(仮称) 串間市いちき風力発電事業
環 境 影 響 評 価 方 法 書
補 足 説 明 資 料

令和 6 年 7 月

シン・エナジー株式会社

風力部会 補足説明資料 目次

図 1(1) 既存道路図

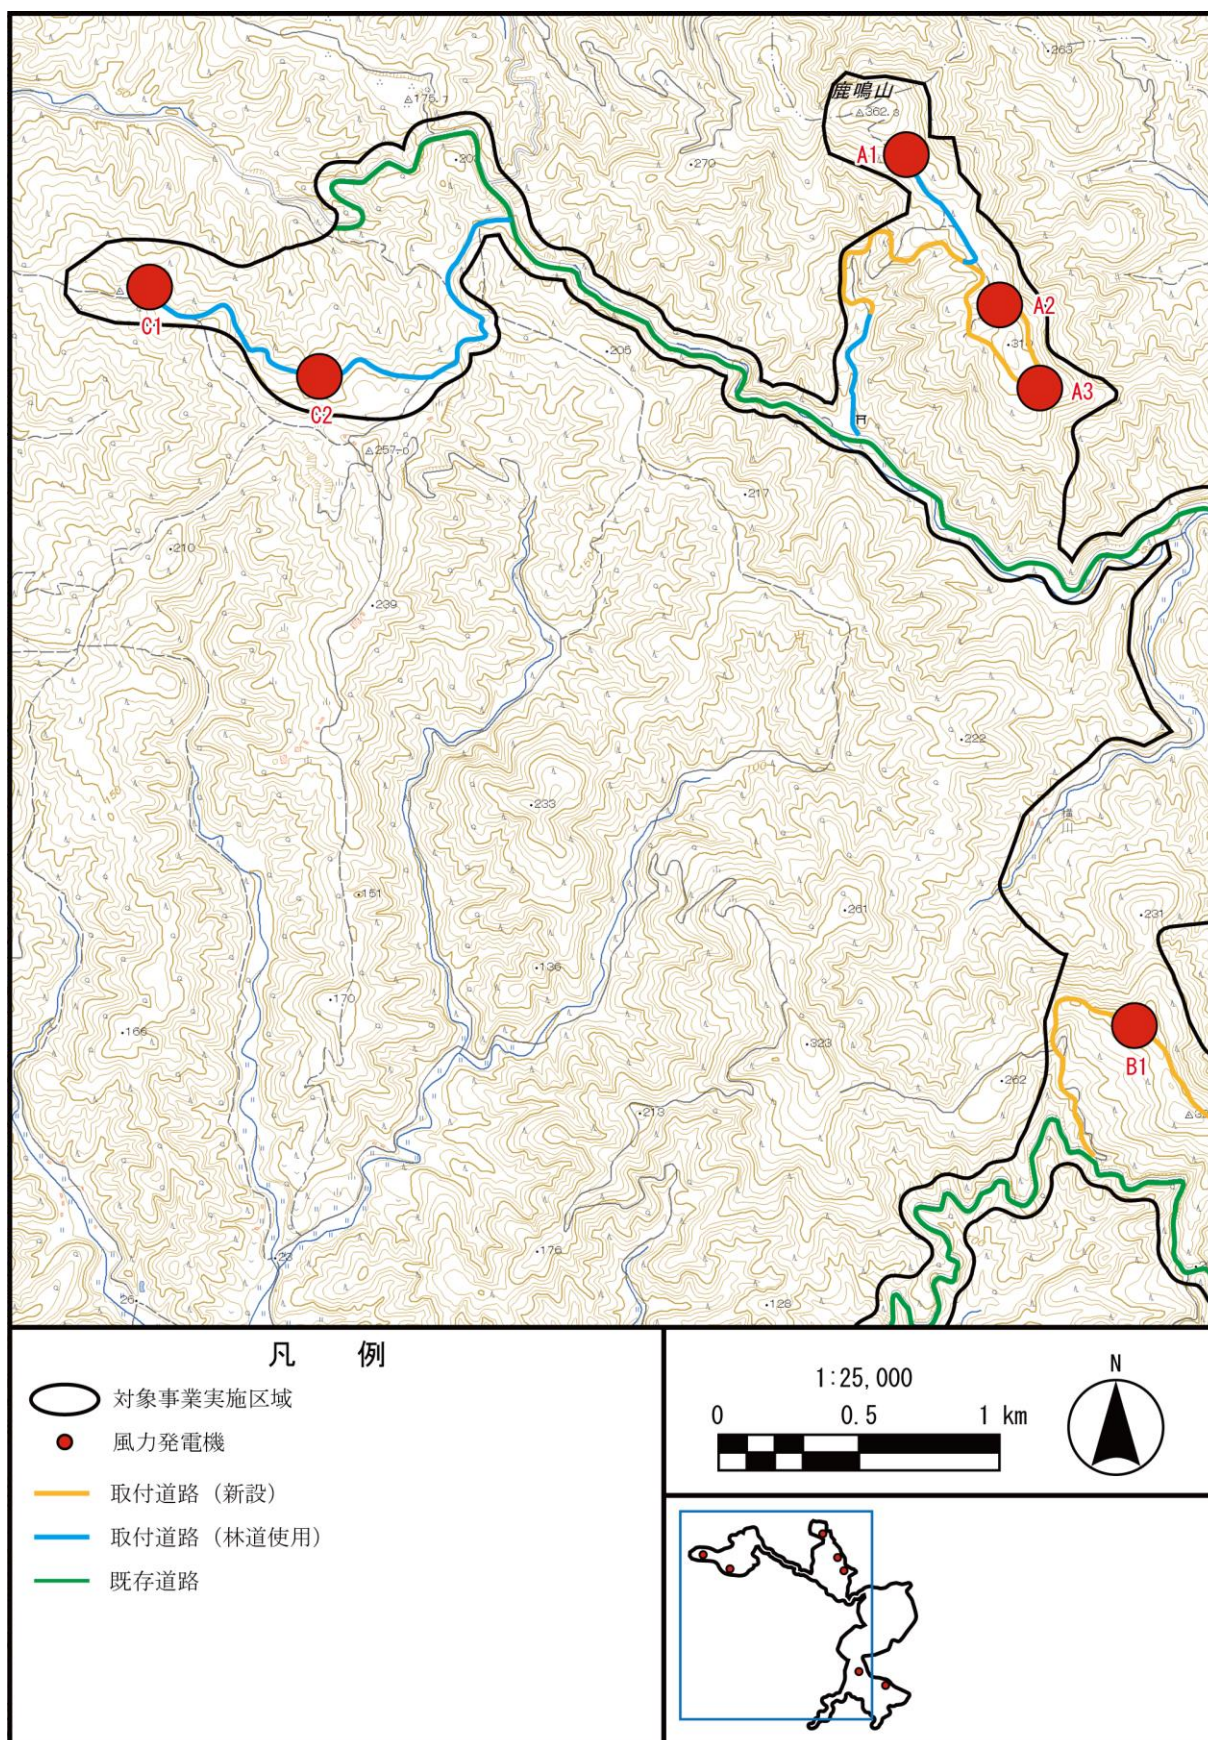
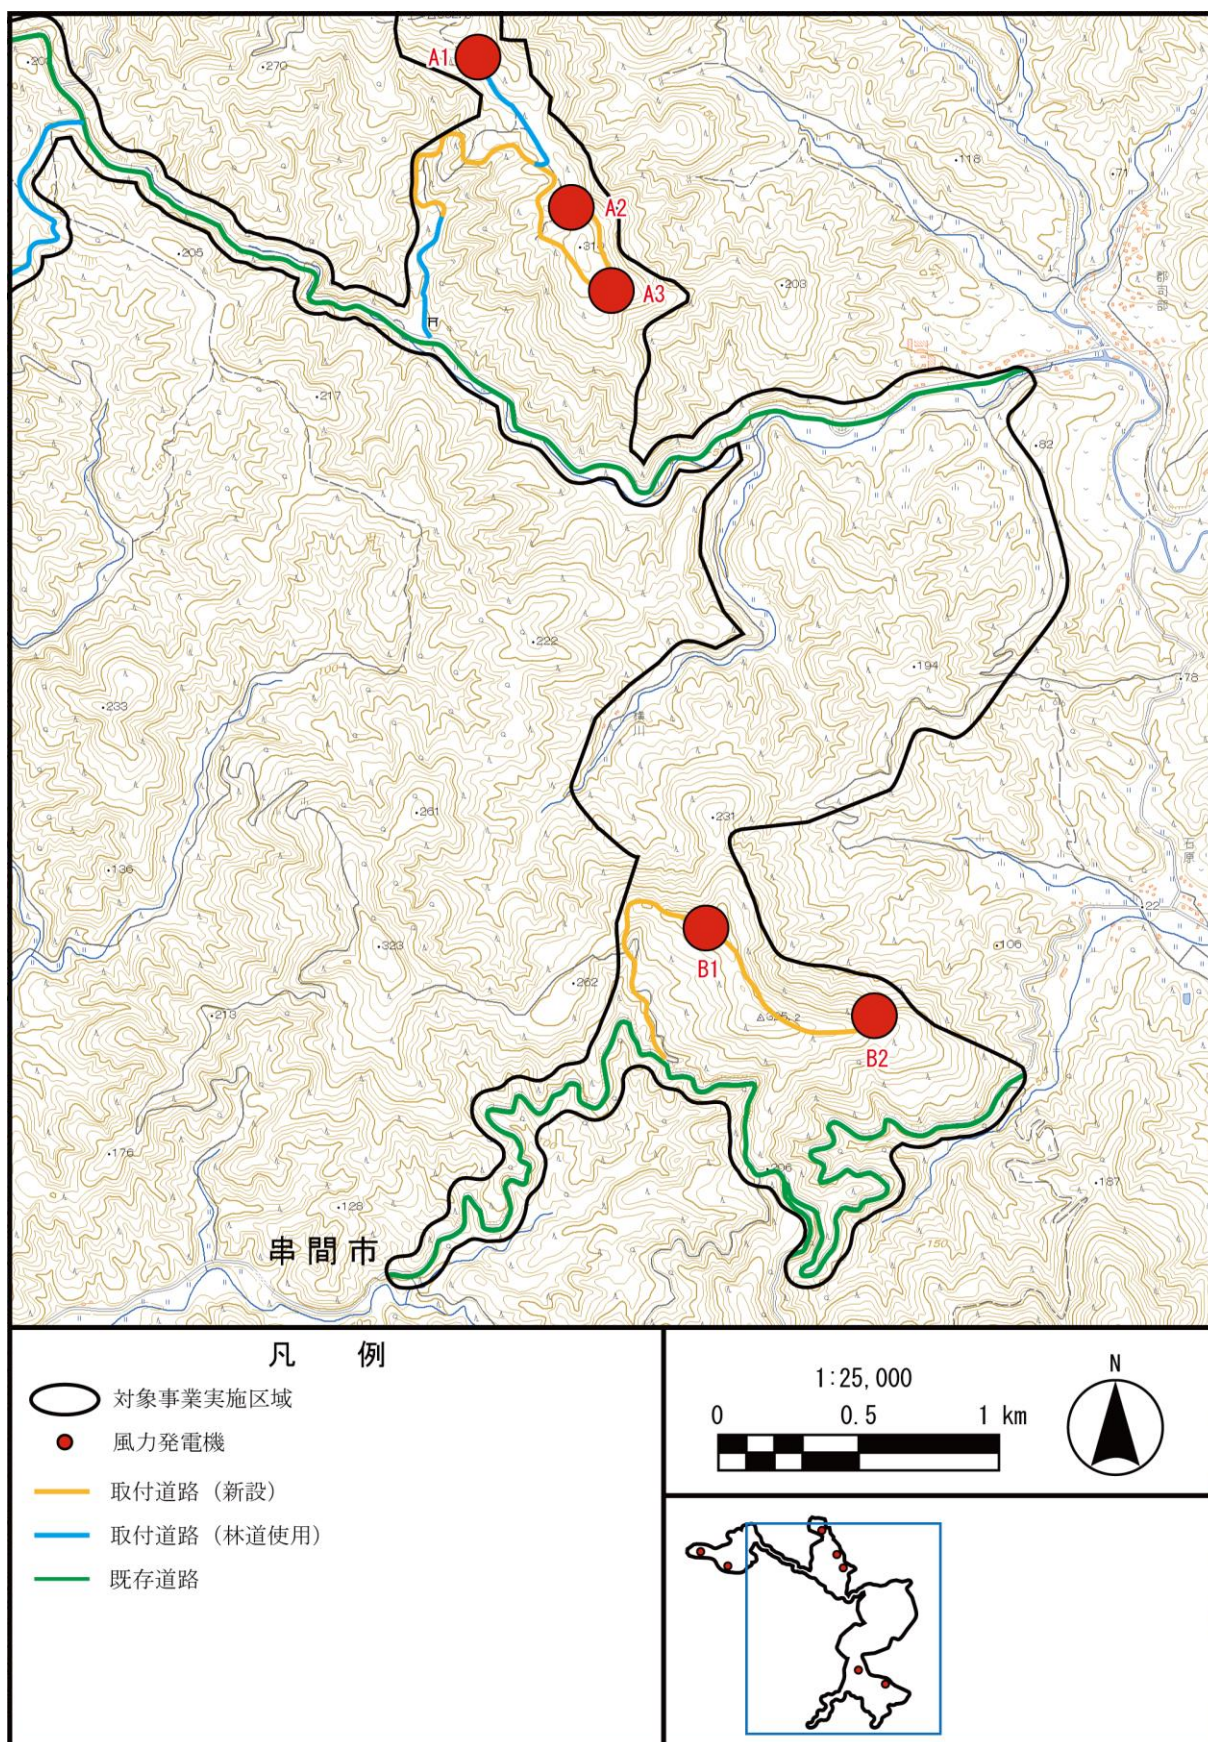
対象事業実施区域内の既設林道および新設道路（案）を示すと共に、それぞれの総延長をお示し下さい。

対象事業実施区域内の取付道路、既存林道は図1のとおりです。取付道路（林道使用）の総延長は約3,100m、取付道路（新設）は約3,600mです。

図 2(1) 大気環境の調査地点（全体）

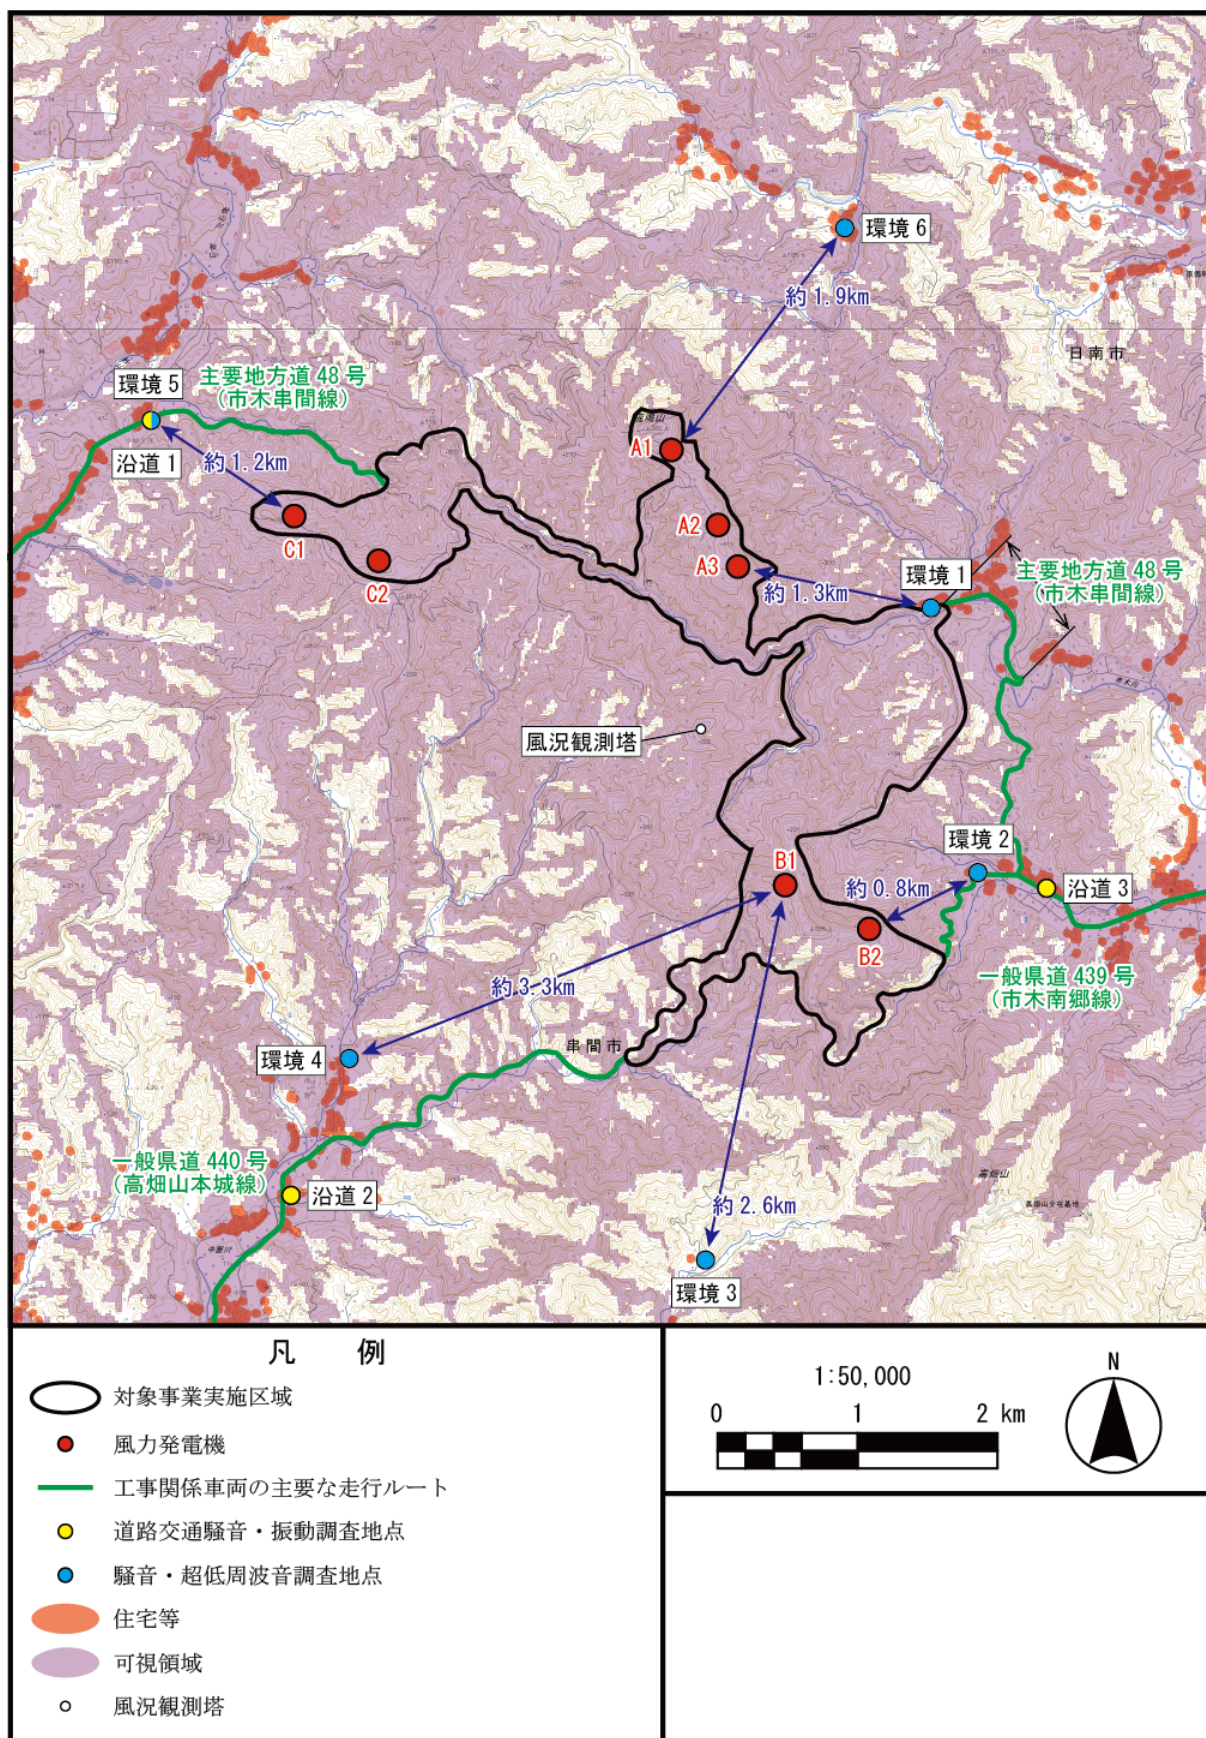
- ①大気質、騒音及び超低周波音、振動の調査地点について、住宅、道路、測定場所の関係が分かる大縮尺の図（500分の1～2500分の1程度）は記載されているか。
- ②騒音の調査地点の状況（写真等）が把握できるものとなっているか。[非公開可]

騒音及び超低周波音、振動の調査地点について、詳細は図2のとおりです。個人を特定できる情報を含むことから非公開といたします。

図 3 水質調査地点及び浅井戸

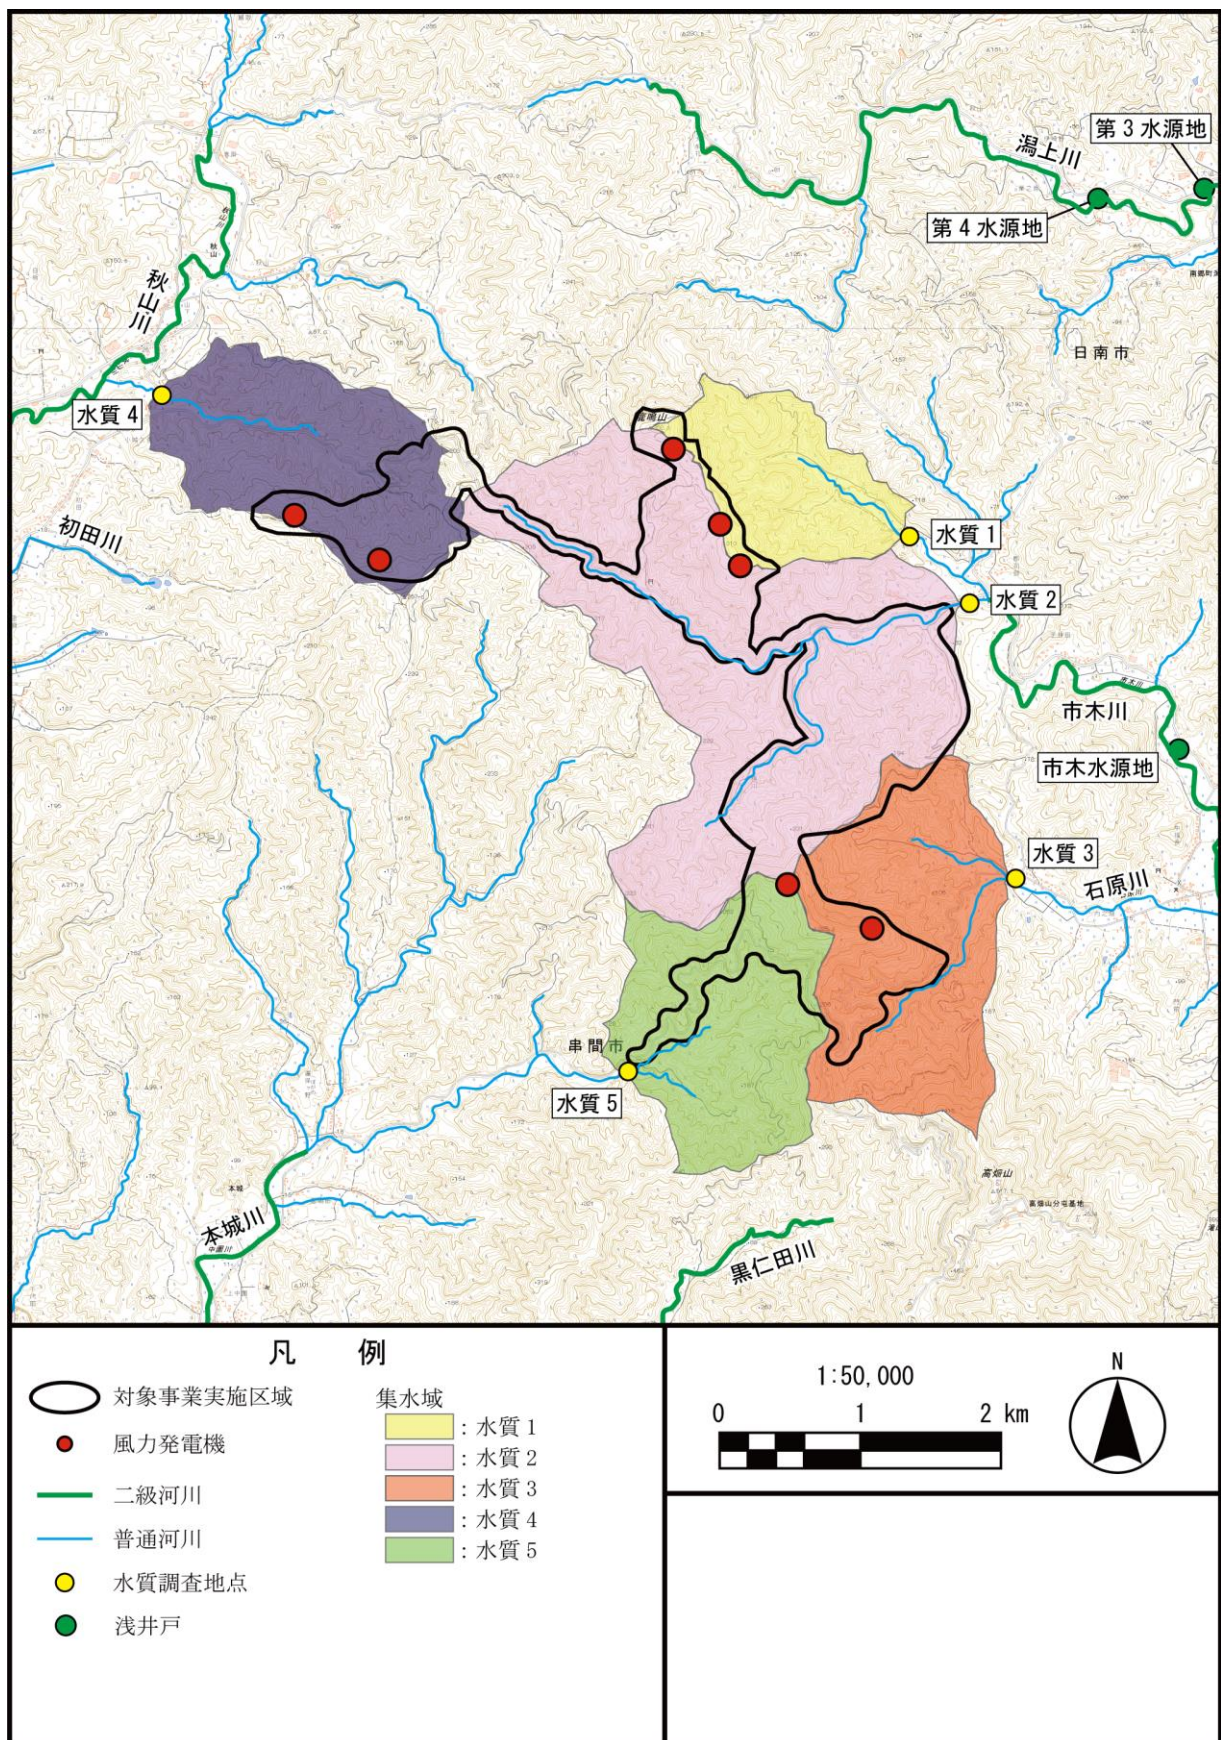
「図 6. 2-2(1) 水環境の調査位置」の図面に水道用水の取水地点（図 3. 2-6）の情報を重ねて下さい。浅井戸の利用が主であることが明確になると思います。

水道用水の取水地点と水質調査地点の重ね図については、図 3 のとおりです。
